Keuringsverslag van een elektrische laagspanning- en zeer lage spanningsinstallatie

ID-label: Apotheek

Controlebezoek van een niet huishoudelijke installatie volgens (KB 08/09/2019) - AREI Boek 1- 9.1.1, 6.5. en 4.2.4.4.

Afbeelding schakel- en verdeelbord:

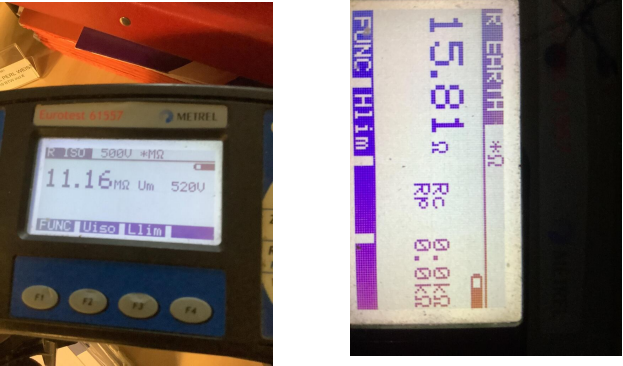
I1.01 Eéndraadschema van de installatie is te voorzien en/of te vervolledigen. (Boek 1 Afdeling 2.12 - 2.13 en 3.1.2 en 9.1.2)

I1.02 Situatieschema van de installatie is te voorzien en/of te vervolledigen. (Boek 1 Afdeling 2.12 - 2.13 en 3.1.2 en 9.1.2)

I3.08 Een demonteerbaar aansluitstuk (aardingsonderbreker) dient aangebracht te worden in de aardgeleider teneinde de meting van de aardweerstand mogelijk te maken. (Boek 1 Onderafdeling 5.4.3.5.)

I3.09 Een demonteerbaar aansluitstuk (aardingsonderbreker) moet steeds gemakkelijk bereikbaar zijn. (Boek 1 Onderafdeling 5.1.5.1. en 5.4.3.5.)
